Verstärkung für Land Rover: 6 neue MEYLE-HD-Querlenker

**Passend für Land Rover Discovery III ab Bj. 2004 und
Range Rover Sport ab Bj. 2005**

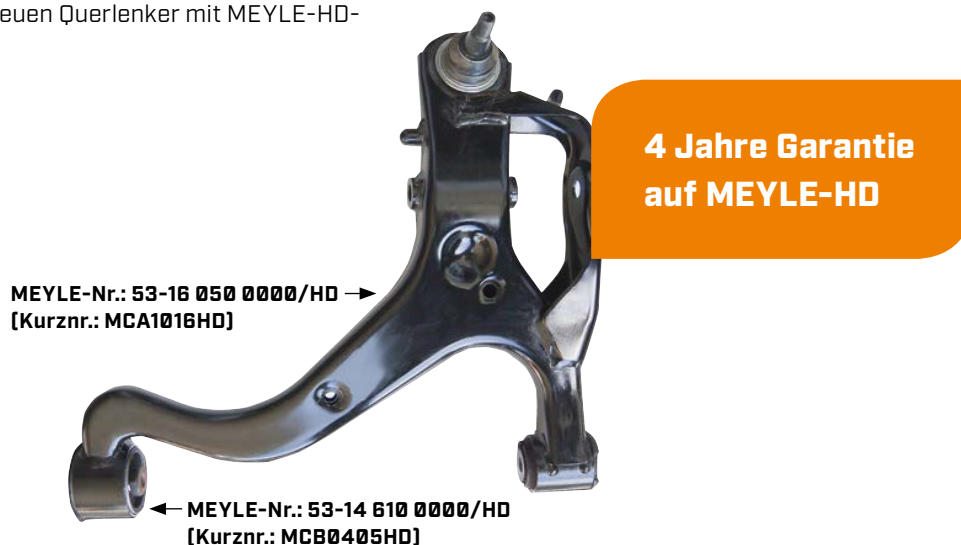
Mit dem Ziel, bestehende Schwachstellen der Originalkonstruktion auszugleichen, haben die MEYLE-Ingenieure 6 neue MEYLE-HD-Querlenker entwickelt: Bei ihnen wurde die Original-Hydrobuchse durch eine Vollgummibuchse in MEYLE-HD-Qualität ersetzt. Da die Vollgummibuchse ohne Flüssigkeit auskommt, kann sie nicht wie die Originalversion wegen Leckage ausfallen. Dadurch haben die MEYLE-HD-Querlenker eine längere Lebensdauer und erhalten 4 Jahre Garantie. Eigenschaften der neuen Querlenker mit MEYLE-HD-Lagerbuchse:

- Ersatz der Hydrobuchse durch eine Vollgummibuchse in allen 6 MEYLE-HD-Querlenkern
- verstärkte MEYLE-HD-Lagerbuchse separat austauschbar (MEYLE-Nr.: 53-14 610 0000/HD, Kurznr.: MCB0405HD)
- kein frühzeitiger Ausfall durch Leckage möglich
- Einsatz hochwertiger Elastomere: Sie reagieren elastisch auf Zug-/Druckbewegungen und gehen anschließend in ihre ursprüngliche Form zurück.

Beim Austausch des Querlenkers ist abschließend stets eine Achsvermessung durchzuführen. Vollgummilager nur in belasteter Position einbauen und immer für eine komplette Achse austauschen. Herstellerangaben sind zu beachten.
